Keuringsverslag van een elektrische laagspanning- en zeer lage spanningsinstallatie

NIET CONFORM

Straatnaam Kruineikestraat
Huisnummer 41
Busnummer
Postcode 3150
Gemeente HAACHT
Land België

Controlebezoek van een oude huishoudelijke elektrische installatie van een wooneenheid bij verkoop op vraag van de verkoper volgens (KB 08/09/2019) - AREI Boek 1- 8.4.2. en 8.2.1. en 4.2.4.3.

Afbeelding schakel- en verdeelbord:

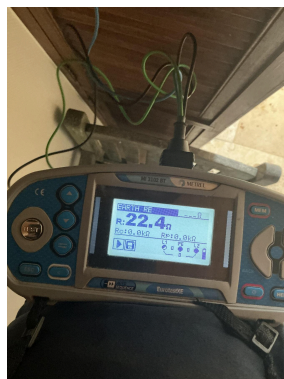
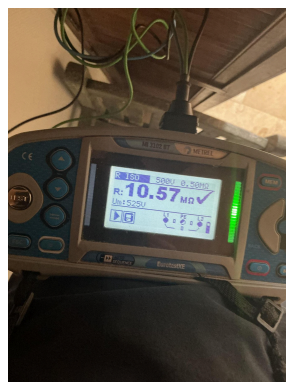
15.03 Het verdeelbord is niet makkelijk toegankelijk. (Boek 1 Onderafdeling 5.3.5.1.C.)

15.10 De genaakbare, naakte onder spanning staande delen zijn onvoldoende afgeschermd. (Boek 1 Afdeling 5.1.4. en 4.2.2.3.)

17.01 De smeltzekeringhouders of houders van kleine vermogensschakelaars met pennen met een sectie kleiner dan 10mm² zijn niet voorzien van kalibreerelementen. (Boek 1 Onderafdeling 5.3.5.5.A.)

17.05 Het is verboden smeltzekeringen en/of vermogensschakelaars te overbruggen. (Boek 1 Afdeling 9.5.)
